REPUBLICA DE CHILE
SERVICIO DE EVALUACION AMBIENTAL
REGION DE LA ARAUCANIA

MATERIA: Pertinencia EIA "Parque Eólico Malleco",
comuna de Collipulli.

RESOLUCIÓN EXENTA N° 69 /2018.

Figura 1. Esquema del sistema de tratamiento de aguas servidas considerando propuesta de modificación para la Instalación de Faenas Oeste del Proyecto.

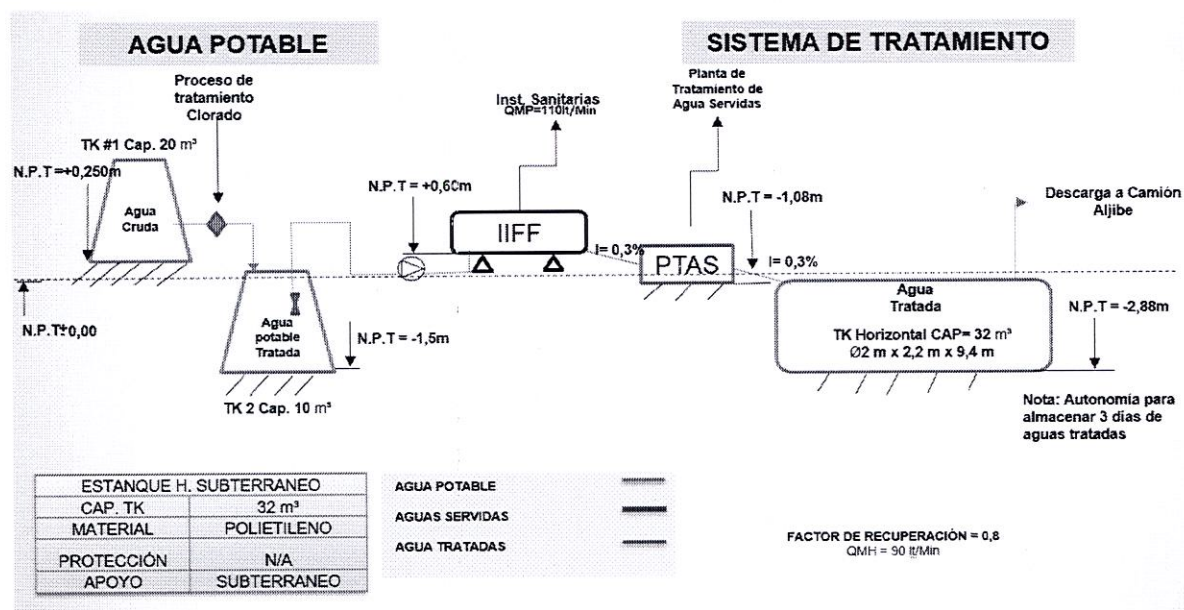
En virtud de estos antecedentes, el titular del proyecto ha considerado la necesidad de modificar la disposición final de las aguas tratadas del sistema de tratamiento de aguas servidas diseñado para la Instalación de Faenas Oeste.

La modificación propuesta considera mantener prácticamente la totalidad del diseño aprobado y descrito en detalle en el acápite 3.2.3 anterior y representado en la Figura 4, modificando sólo la disposición final del efluente tratado. Consecuentemente, también, se mantendrá sin modificación tanto la calidad de los efluentes tratados como sus monitoreos asociados.

De esta manera, para evitar posibles problemas con la correcta operatividad del sistema, producto de eventuales saturaciones y/o anegamientos del terreno producto de la presencia de un estrato que evidencia el escurrimiento temporal de aguas lluvias, se propone el reemplazo del sistema de drenes por estanques de acumulación de las aguas tratadas.

En este sentido, el diseño de los estanques de acumulación de aguas tratadas contempla la instalación de un estanque de posición horizontal de polietileno, semienterrado, estanco, con capacidad de 32.000 litros que permitirá contener la totalidad del agua del sistema. Esto en función que los estanques de abastecimiento de agua potable de la instalación de faenas cuentan con una capacidad total de 30.000 litros. Un esquema del diseño planteado se presenta en la Figura 1. Por su parte, el detalle de la modificación se presenta en los planos del Anexo C de la pertinencia.

De esta manera, y manteniendo el más conservador de los escenarios, el sistema de acumulación de aguas tratadas, será capaz de contener los efluentes tratados del sistema durante prácticamente 3 días funcionando a su máxima capacidad.

Por otra parte, para la disposición final de las aguas tratadas acumuladas, se contempla el retiro diario, mediante camiones aljibe debidamente autorizados, los cuales transportarán estos efluentes hacia una planta sanitaria debidamente autorizada. Tanto la periodicidad, como los volúmenes de transporte de los camiones aljibes permitirán transportar en forma diaria la totalidad del caudal estimado a generar si la planta estuviera funcionando a plena capacidad. Esto se traduce en que la acumulación, con el nuevo sistema de disposición final funcionando con normalidad, no permitirá una acumulación diaria mayor a 1/3 de la capacidad total del volumen del estanque.
